**OGGETTO**    **Presentazione osservazione.**

**Progetto:** Impianto Eolico denominato "Parco Eolico Bassacutena" della potenza di 61,2 MW e relative opere di connessione alla RTN, nel Comune di Tempio Pausania (SS)  
**Procedura:** Valutazione Impatto Ambientale (PNIEC-PNRR)  
**Codice Procedura:** 10502

**Cod. procedura: 10502**

**Richiedente: Myt Eolo 1 S.r.l.**

### Aree e beni di notevole interesse culturale – beni archeologici

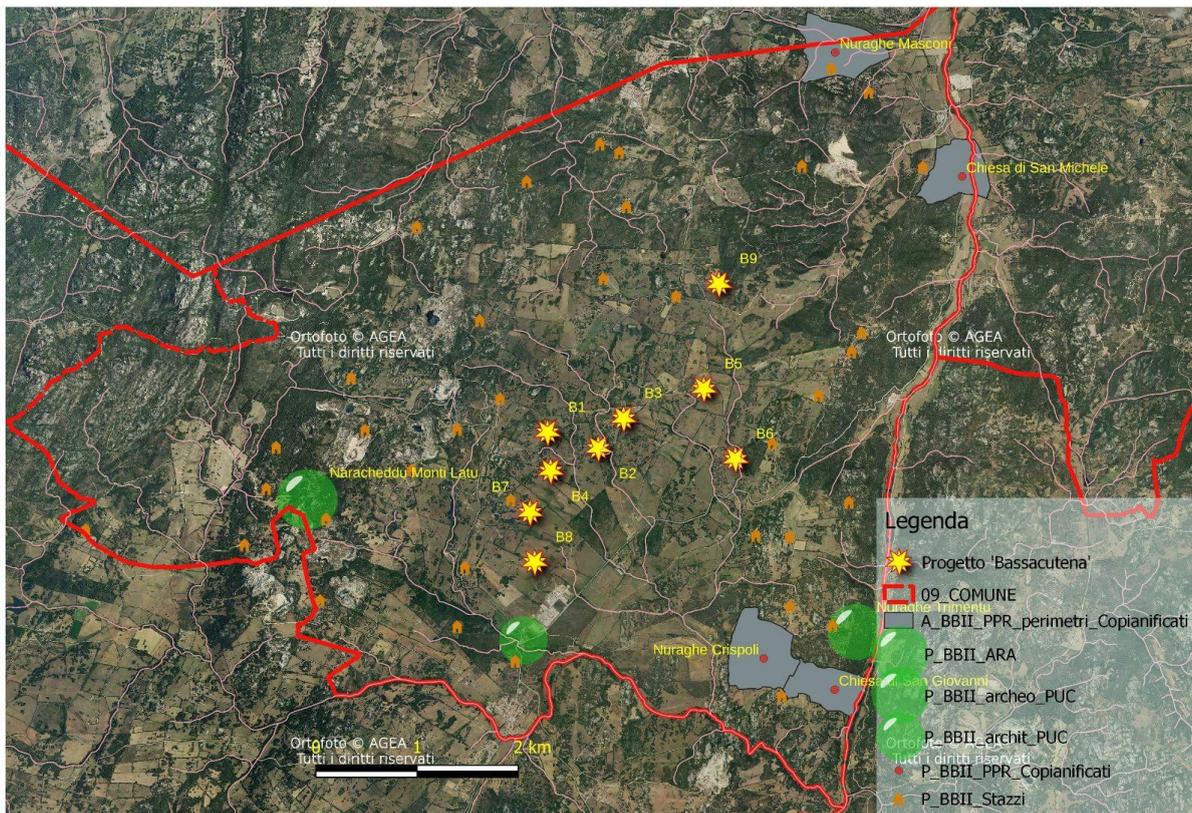
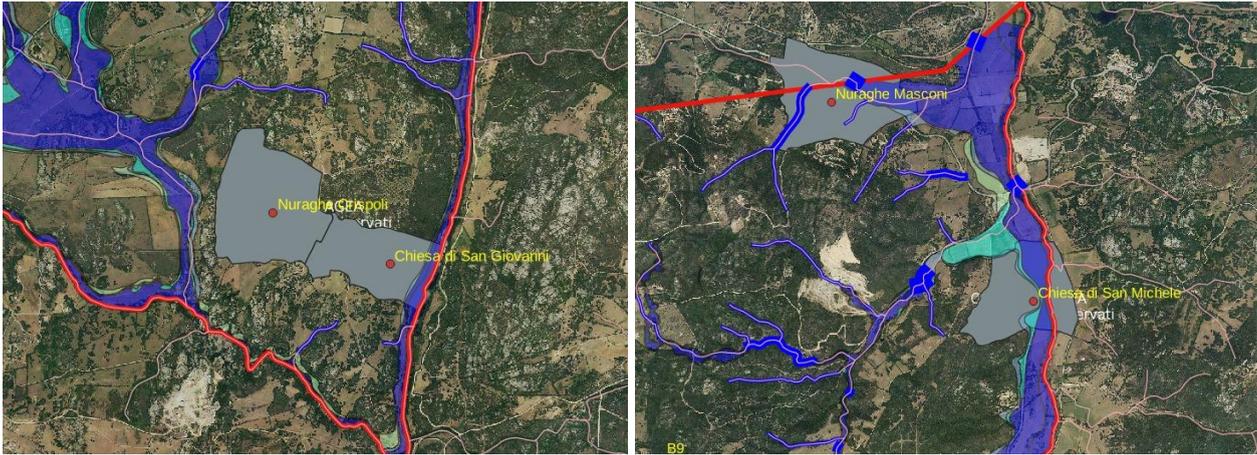
Come noto e desumibile anche dalla toponomastica (reg. Naracheddu, Naracu di Acca..) l'area in oggetto è interessata dalla presenza di attestazioni archeologiche risalenti al periodo neolitico e all'età del bronzo. Come visibile dalle ricostruzioni elaborate con i dati del geoportale regionale

la zona interessata presenta nelle immediate vicinanze un numero rilevante di beni storici, archeologici, identitari sottoposti a tutela. Sono in corso monitoraggi puntuali con le conseguenti procedure di apposizione dei vincoli ai sensi del D.Lgs 42/04.

### Beni identitari

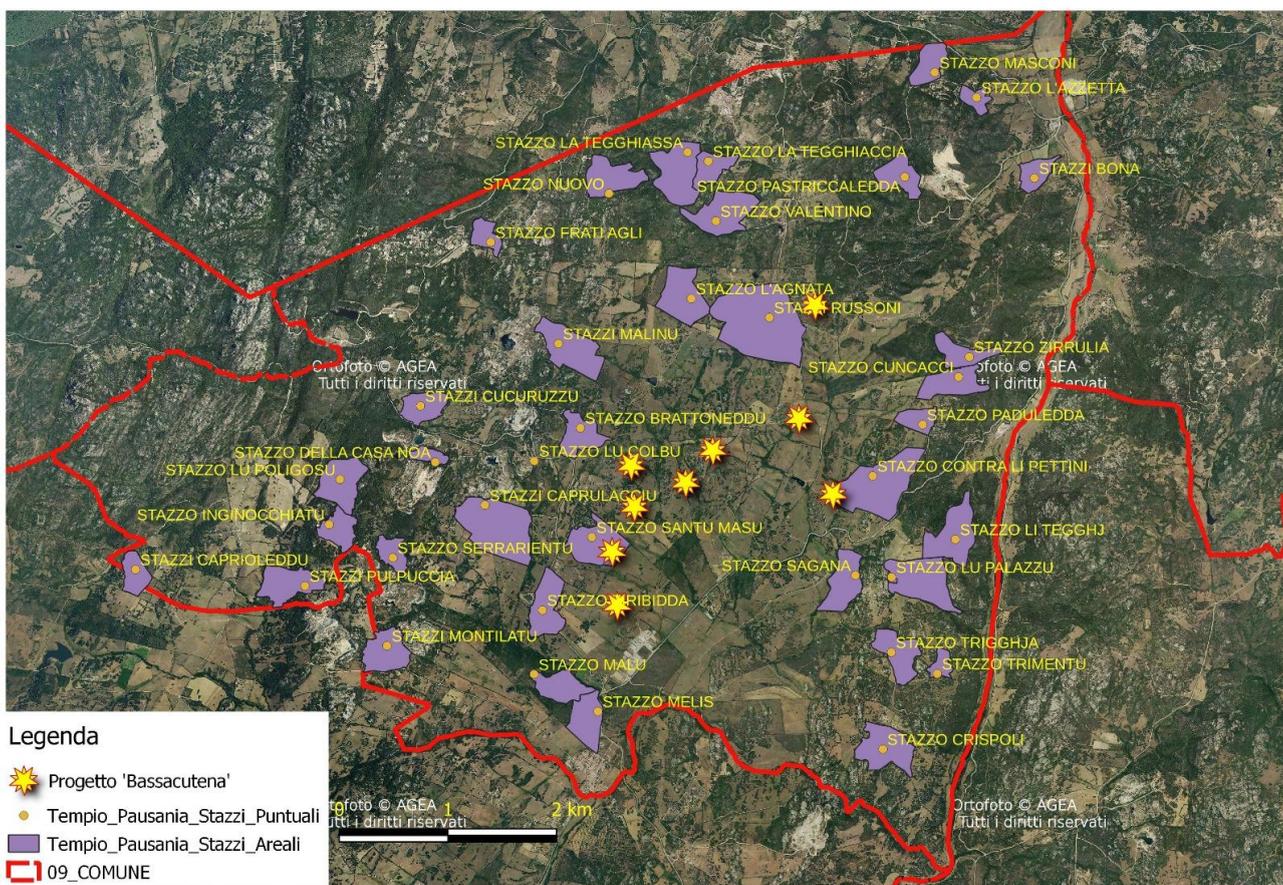
Nella pagina web al link di cui sopra sono disponibili le risultanze dello studio che tra l'altro fu presentato alla conferenza Asita di Cagliari 2016 e che sono qui rappresentate con i relativi perimetri di tutela paesaggistica condizionata.

Si noti come la tipicità del “sistema degli stazzi” diffuso in Gallura verrebbe compromesso dall'effetto straniante dell'impianto che, non solo occupa la zona, ma invade gli areali di rispetto degli stazzi.

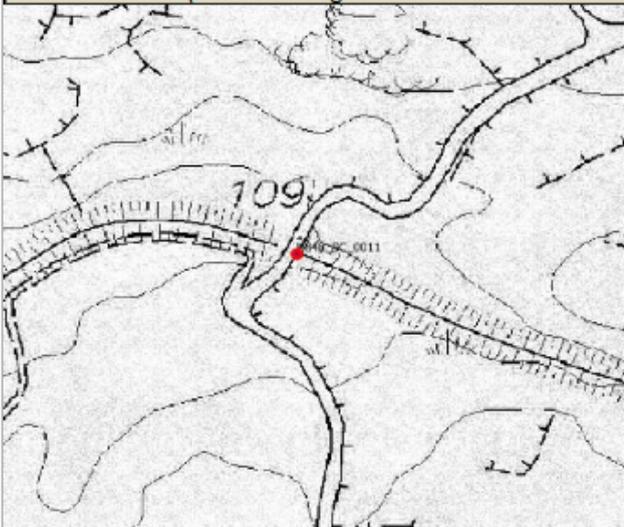
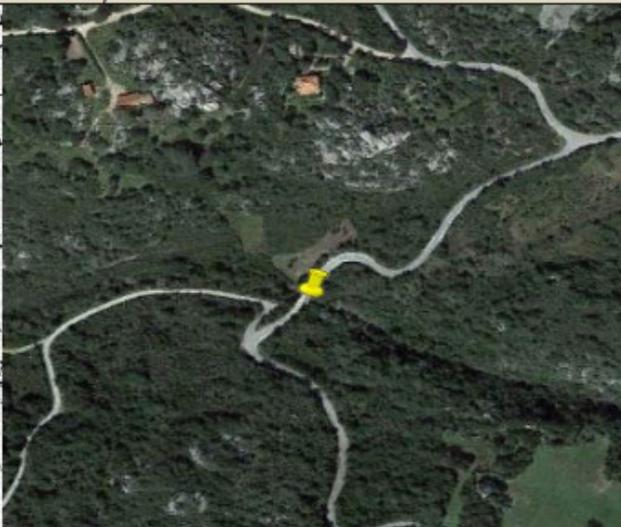
Tutti i calcoli seguenti risultano pertanto inficiati dall’aver trascurato l’applicazione del metodo probabilistico per la stima corretta delle portate.

Ad esempio a fronte dei risultati dei calcoli di portata svolti dal proponente, si è verificato che la sezione idraulica dell’interferenza 19, del quale non è fornito alcun calcolo, è interessata da una portata (200 anni) di 96 mc, che defluisce con un franco di 1,5 m, sotto l’impalcato stradale (fonte studio di compatibilità idraulica del Comune di Aglientu Anno 2016, di cui si riporta un estratto in allegato).

Foto dell'attraversamento stradale

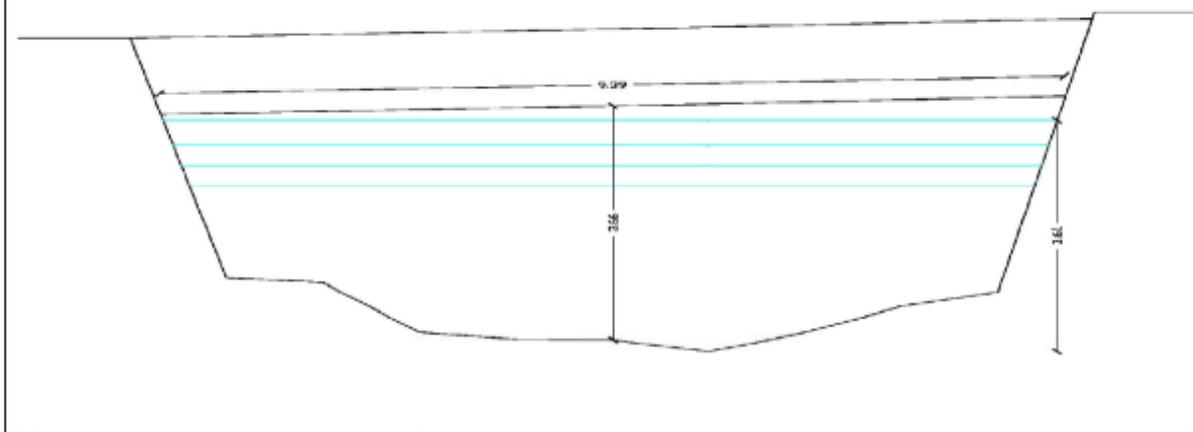
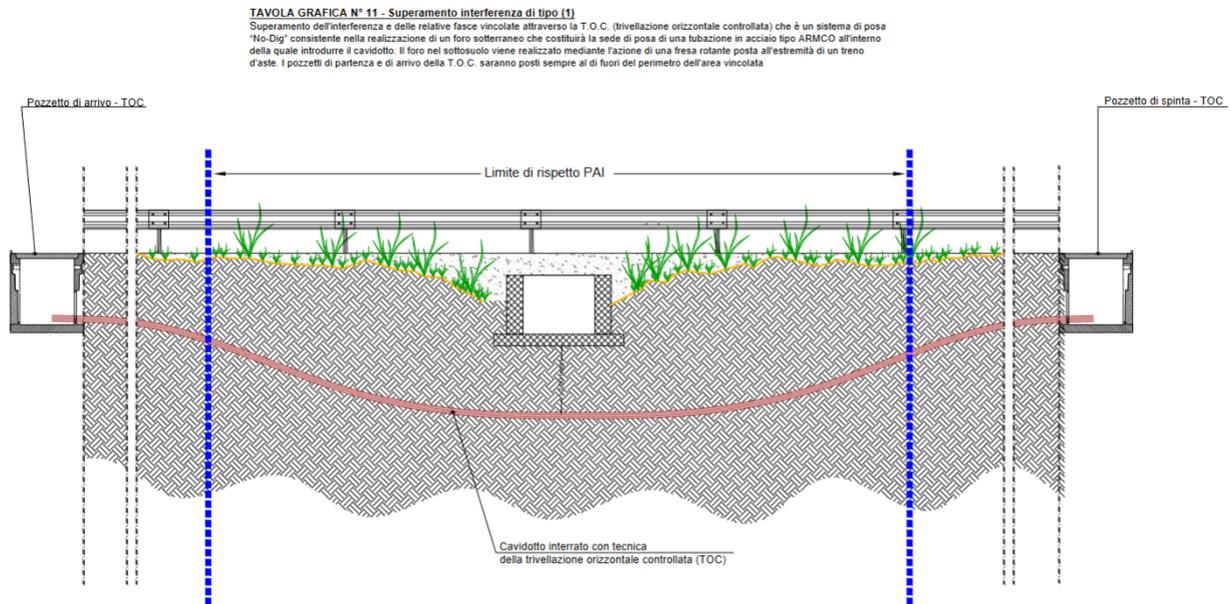
Si evidenzia che l'attraversamento ha un franco di sicurezza inferiore al metro.

Di seguito l'immagine dell'attraversamento in questione;

Sezione dell'attraversamento

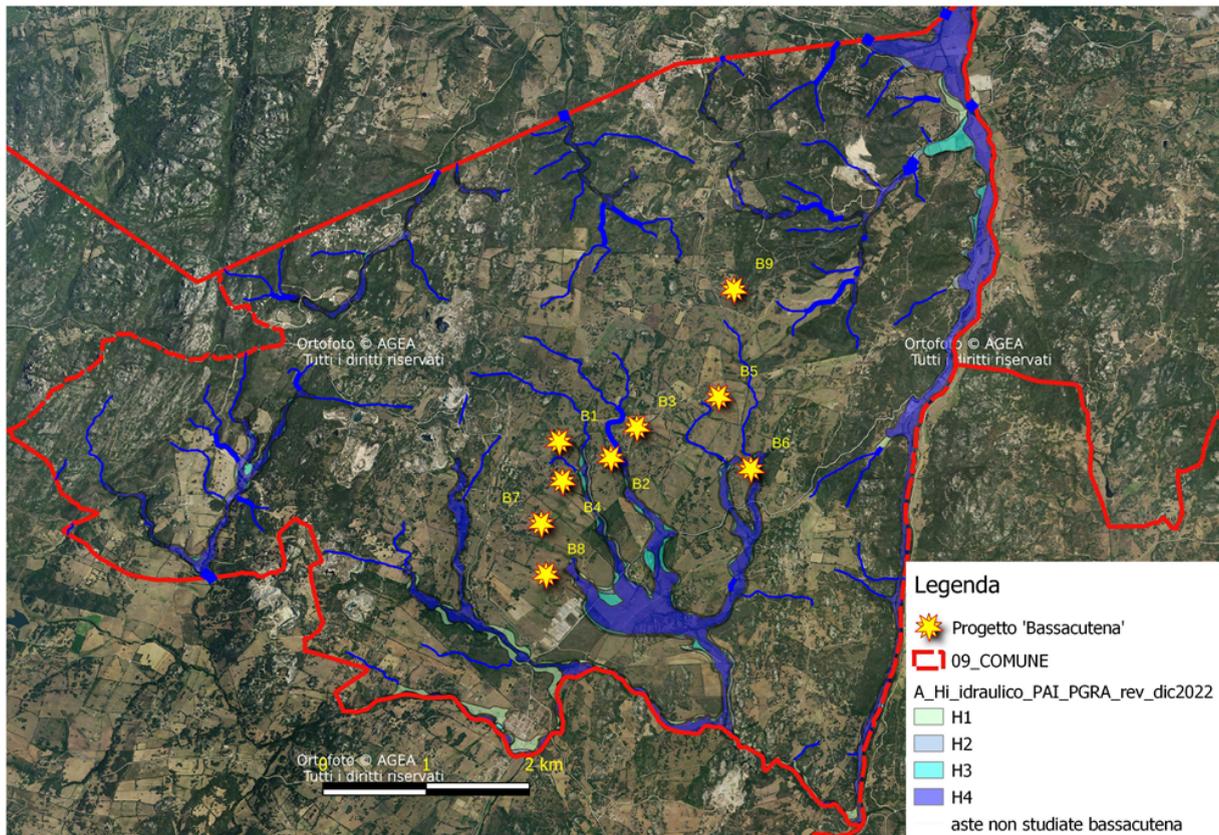
Questa è la previsione progettuale con un semplice semplice passaggio di tipo (1)

Si denota peraltro un'evidente e superficiale approssimazione laddove, nell'applicare la formula di glaucker-strickler, si sceglie sempre, per tutte le sezioni, una pendenza del canale dell'1%, cosa evidentemente improbabile.

**TAVOLA GRAFICA N° 12 - Superamento interferenza di tipo (2)**  
 Passaggio del cavidotto al di sopra dell'attraversamento esistente lasciando un franco di almeno 2 metri tra il fondo scavo e l'estradosso superiore dell'attraversamento esistente

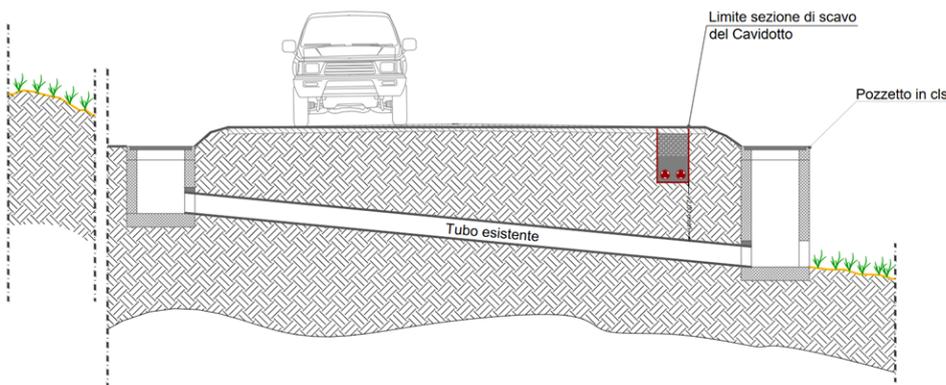
Il proponente dimostra di sottovalutare l'importanza del reticolo idrografico minore allorquando rappresenta come nella figura sottostante gli attraversamenti esistenti, derubricandoli a scoli di cunette stradali con pozzetti a valle e a monte del corso d'acqua.

Si ritiene che il progetto debba dotarsi di raffinati studi idraulici per la verifica degli attraversamenti (si veda l'accuratezza posta negli elaborati dell'armatura di fondazione dei plinti). Risultano imprescindibili adeguate modellazioni del deflusso di portate di 200 anni, al fine di verificare la sicurezza dei franchi idraulici.

Figura 1: Andamento geometrico della fondazione (sezione – non in scala).

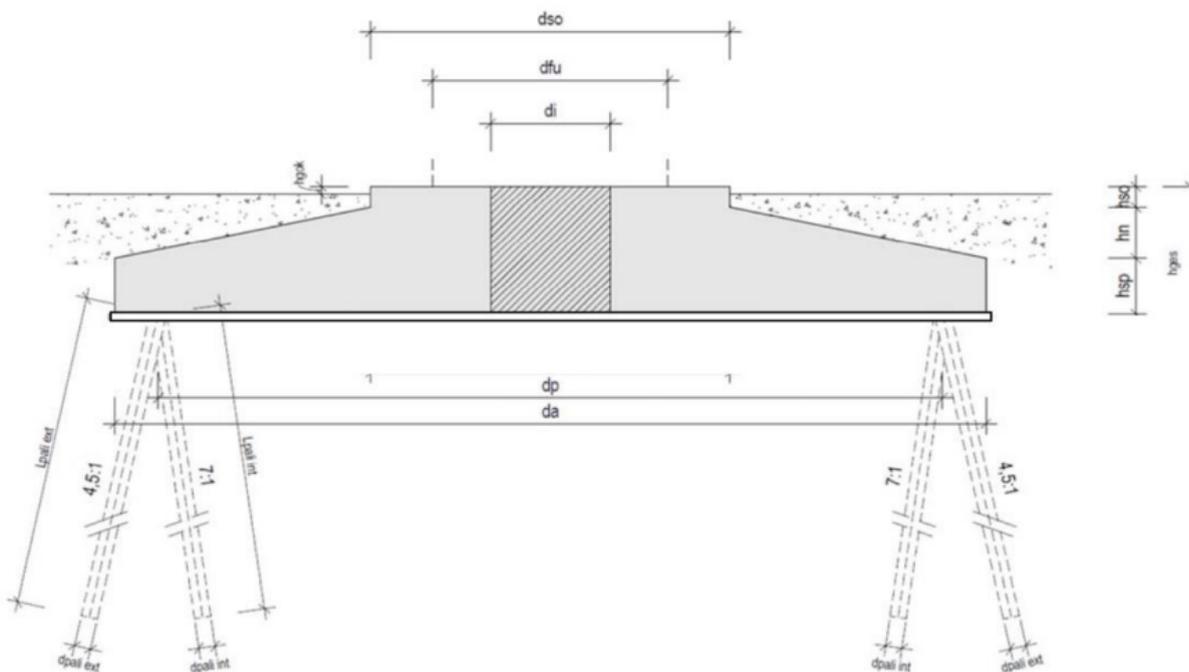
8000 mq di superficie! La piazzola dovrà essere realizzata su una base di capacità portante considerevole, il che prevede una forte compattazione del terreno.

*“Le attività di scavo per l’approntamento della fondazione interesseranno una superficie circolare di circa 16,6 m di diametro (circa 312,8 m<sup>2</sup>) e raggiungeranno la profondità massima di circa 3,50 m dal piano di campagna. I volumi del calcestruzzo del plinto e del terreno di rinterro sono i seguenti: volume del calcestruzzo magro di sottofondazione: 50 m<sup>3</sup> volume della platea e del colletto in c.a.: ~600 m<sup>3</sup> volume del terreno di rinterro: ~650 m<sup>3</sup>, in funzione della quota stabilita per il piano di fondazione.”*

-  AREA DI CANTIERE
-  ACCESSO ALL'AREA DI CANTIERE

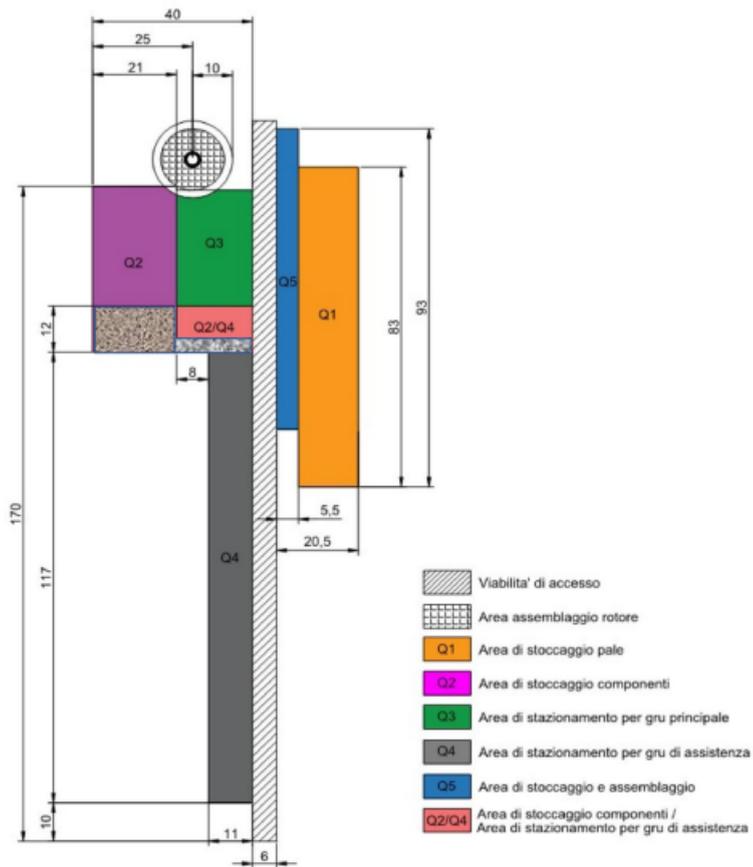
Schemi e foto in ciclostile, usate per ogni progetto e in ogni contesto, rendono quasi banale l'operazione.
